GOBIERNO DE CHILE
MINISTERIO DE OBRAS PÚBLICAS
DIRECCIÓN GENERAL DE AGUAS
DIVISIÓN DE ESTUDIOS Y PLANIFICACIÓN

INFORME TÉCNICO

ANÁLISIS DE LOS EFECTOS DE LA OPERACIÓN
DEL POZO SEP-1 DE FCAB SOBRE EL RÍO LOA Y
EL ACUÍFERO DE CALAMA

SDT N° 347

Figura 4-1 Posible cuenca aportante, pozo FCAB (SEP-1) y ubicación de vertientes (Palpanao, Polpana, La Turbera y Polapi)

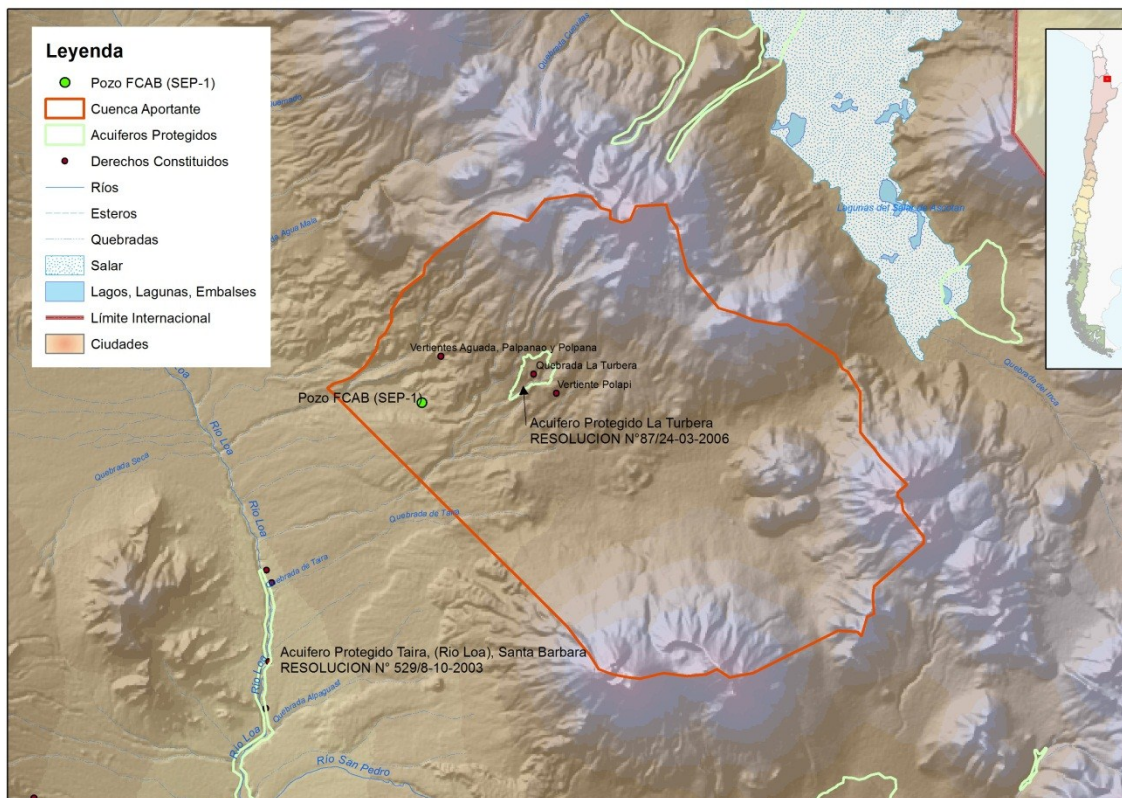
A partir de los trabajos de geofísica, se interpretaron varias fracturas y discontinuidades de los perfiles TEM, algunos de las cuales coinciden con afloramientos de aguas subterráneas. Este hecho podría indicar una conexión entre el acuífero confinado y las vertientes de Polapi, La Turbera, Aguada, Palpanao y Polpana. La Figura 4-1 muestra la ubicación de las vertientes respecto del área de estudio

Figura 5-1 Sector de Polapi, zona modelada y pozo SEP-1

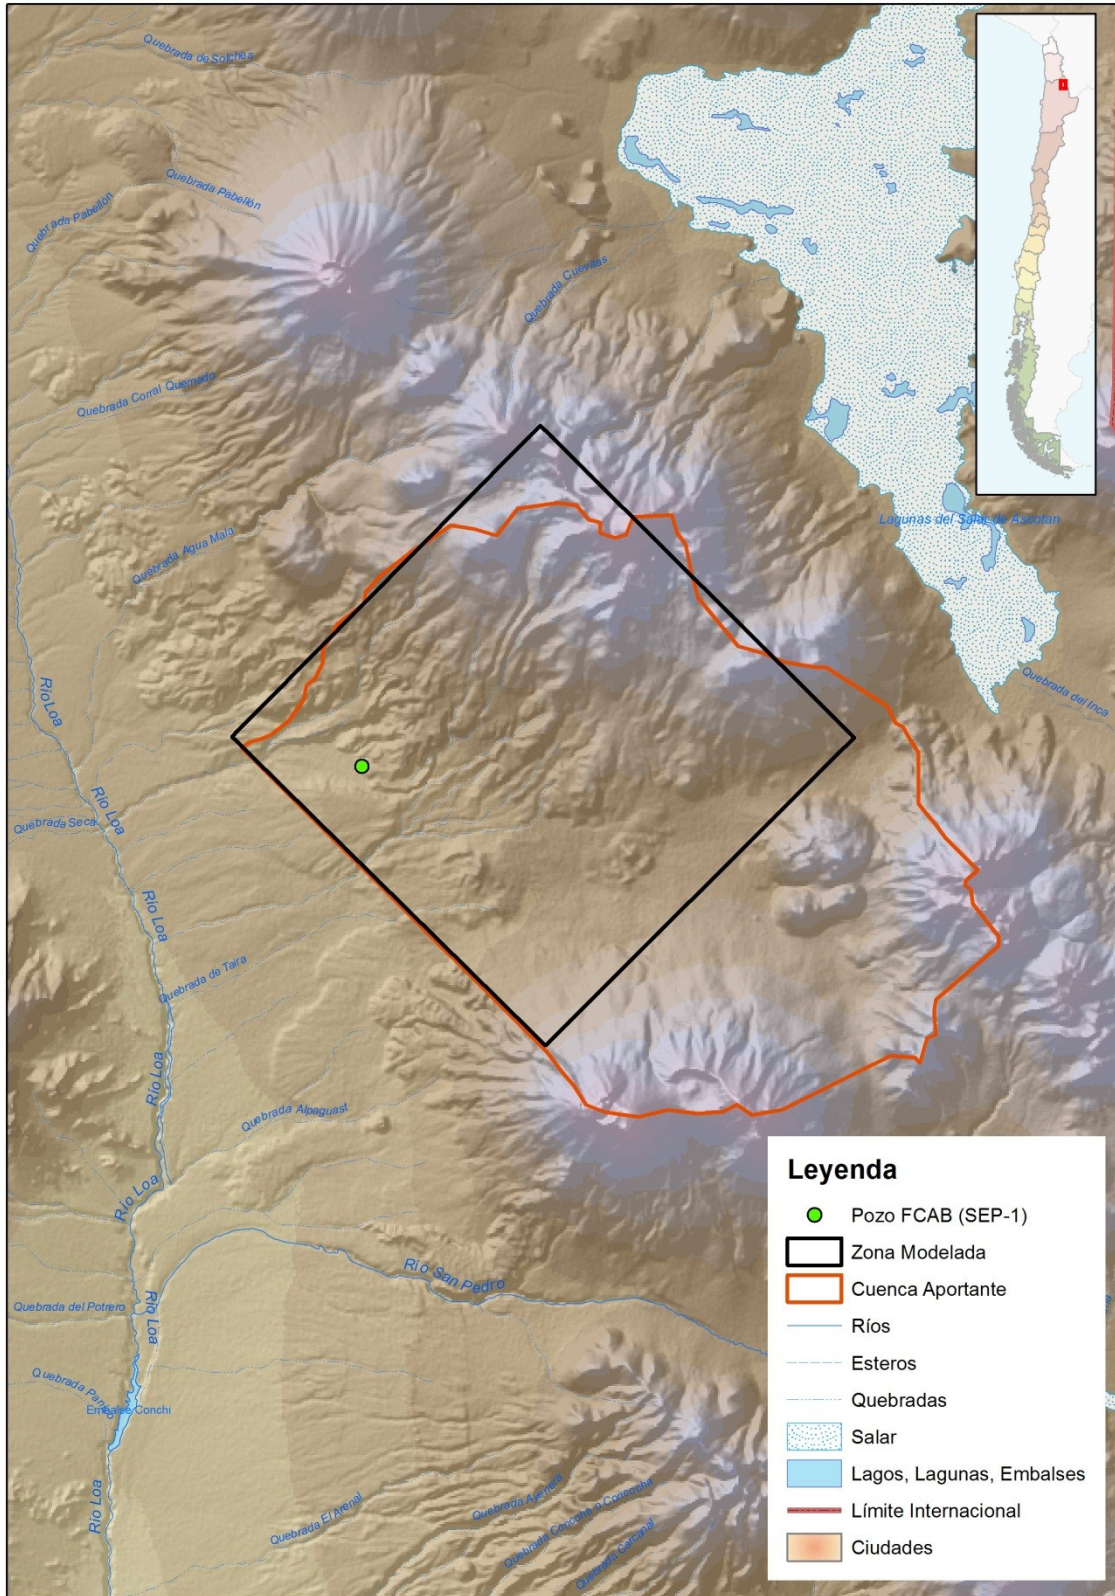
Ambos estudios se basaron en factores de precipitación bruta de 4% y 6% para la zona modelada y la zona no modelada, respectivamente. La Figura 5-1 muestra la área aportante al acuífero, la zona modelada y la ubicación del pozo de la solicitud de FCAB denominado SEP-1.

Las áreas consideradas en la estimación de recarga incluyen una zona al suroeste de los cerros Avestruz y Diablo, estos cerros podrían constituir una barrera al flujo subterráneo desviando el flujo subterráneo hacia al oeste y no al pozo SEP-1. Cabe notar que un análisis más conservador sería considerar sólo la recarga sobre el área modelada, es decir, una recarga de 55,5 l/s según el análisis más reciente de GeoHidrología (REF-6, Geohidrologia-2006).
